女川原子力発電所第2号機 工事計画審査資料	
資料番号	02-他-F-01-0048_改1
提出年月日	2021年3月4日

女川原子力発電所2号機 第3保管エリアの変更について

東北電力株式会社

図2-1 第3保管エリアの形状変更について

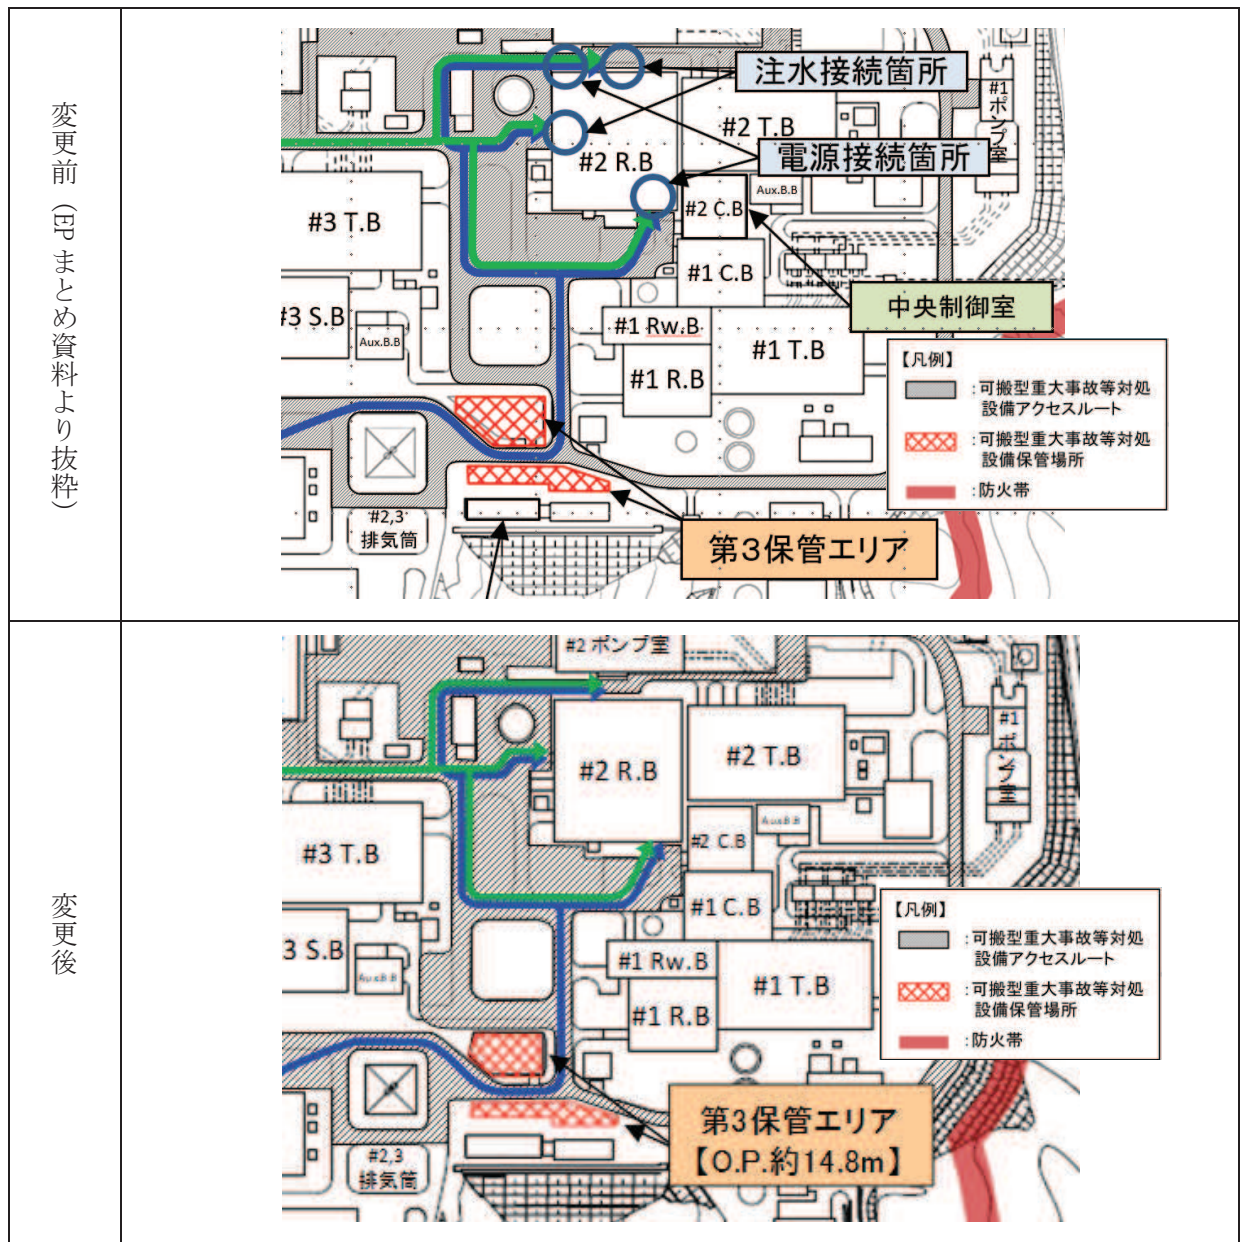
女川原子力発電所敷地内工事による工事エリア等の確保及び竜巻固縛の設計進捗による必要な面積等が決まったことから、第3保管エリアの形状を変更した。

第3保管エリアの形状変更について図2-1に示す。

図 4-2 可搬型重大事故等対処設備配置詳細図

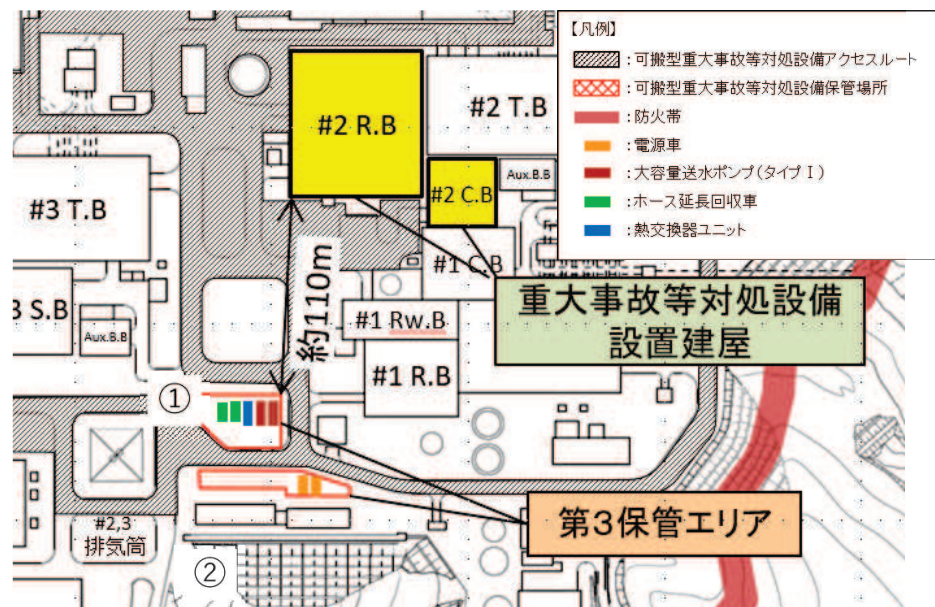
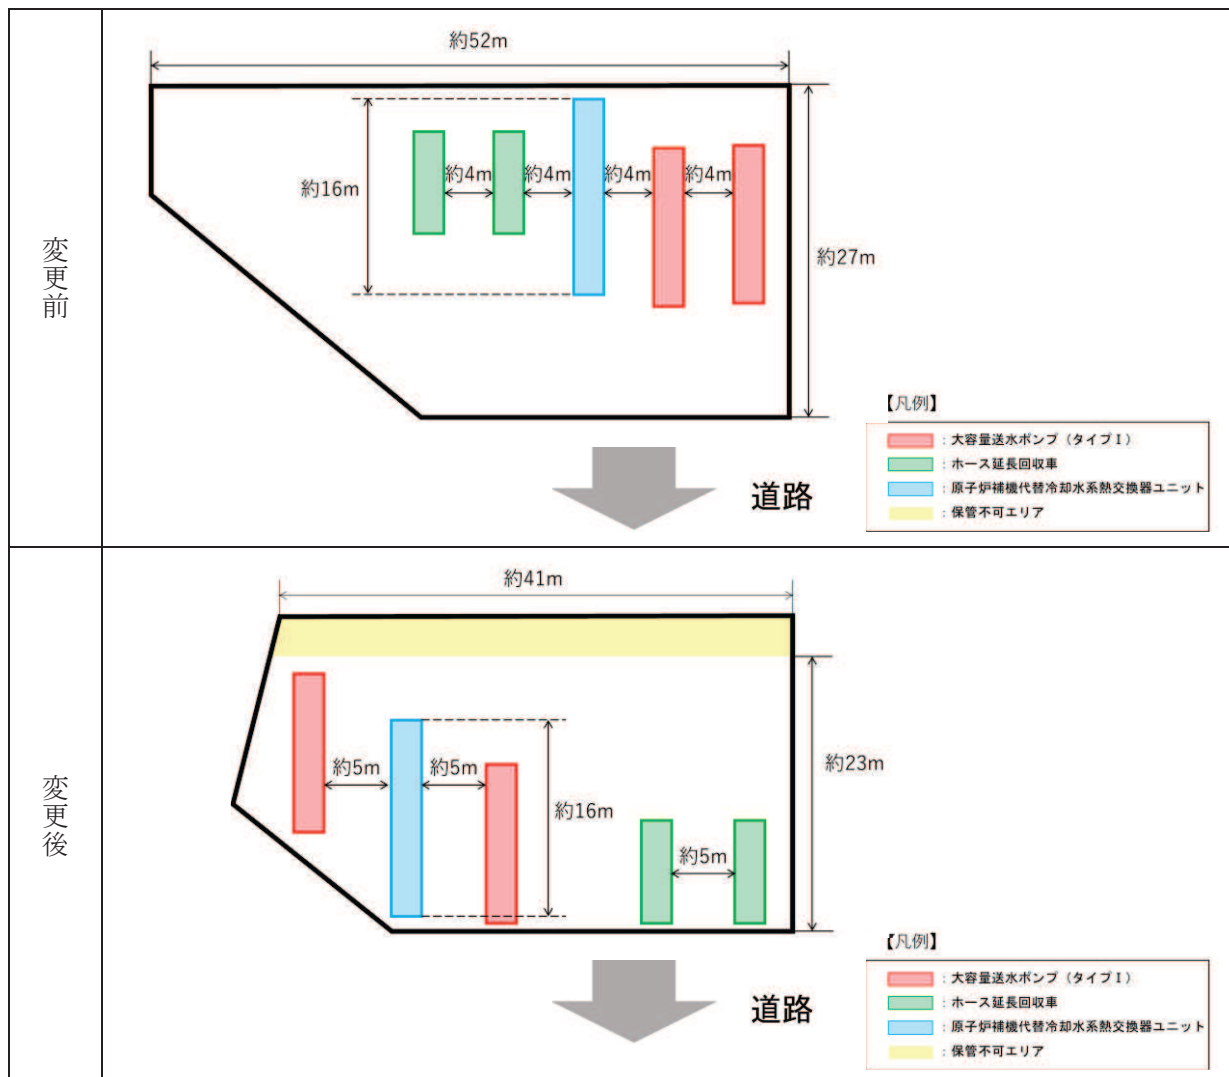
女川原子力発電所においては「 $2n+\alpha$ 」の可搬型重大事故等対処設備のうち「 $2n$ 」を第1、2保管エリアと第3保管エリアに分散して保管する方針としていることから、形状変更しても大容量送水ポンプ(タイプI)、ホース延長回収車、原子炉補機代替冷却水系熱交換器ユニットが保管可能であることを確認した。EPまとめ資料での記載を図4-1に、確認結果を図4-2に示す。

なお、電源車も「 $2n+\alpha$ 」であるが、形状変更しない側の第3保管エリア②(図4-1参照)に配備する予定であることから確認対象から除外した。
